INTERPELACJA

Dotyczy: Wykonania analizy akustycznej wzdłuż ul. Turyńskiej pomiędzy węzłem przy ul. Mysłowickiej a ul. Samochodową

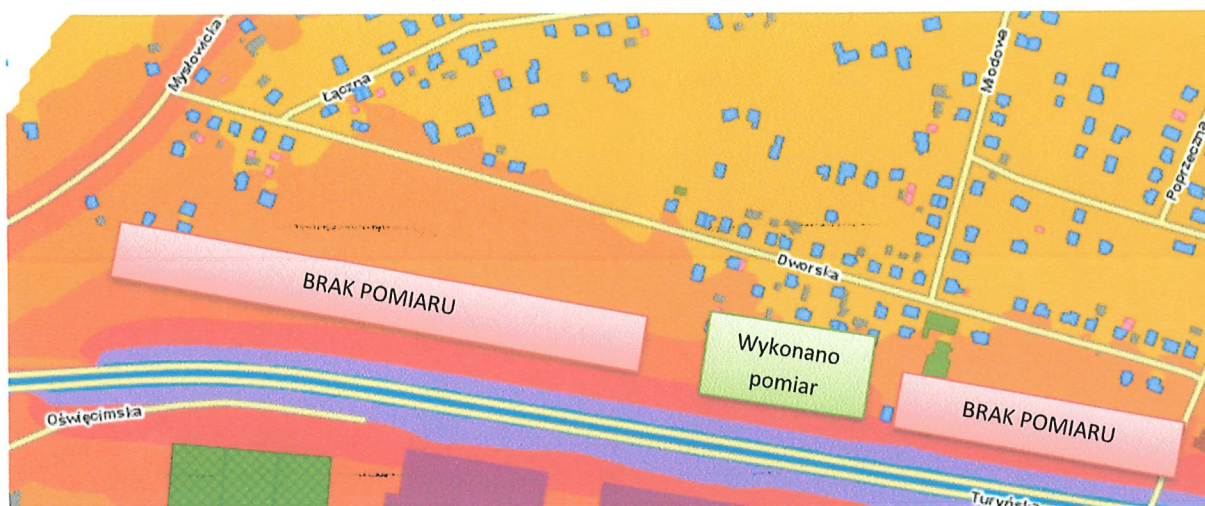
Proszę o udzielenie informacji dlaczego mimo zlecenia wykonania pomiarów przekroczenia hałasu między węzłem przy ul. Mysłowickiej a skrzyżowaniem na ul. Samochodowej w Tychach wykonane zostały tylko dwa pomiary, które zgodnie z metodyką wykonywania analizy przekroczeń nie przedstawiają rzeczywistej sytuacji akustycznej na ww. odcinku drogi. Punkty pomiarowe powinny być zlokalizowane również min. w okolicy domów na ul. Dworskiej 10A, 21 czy nawet na ul. Łącznej:
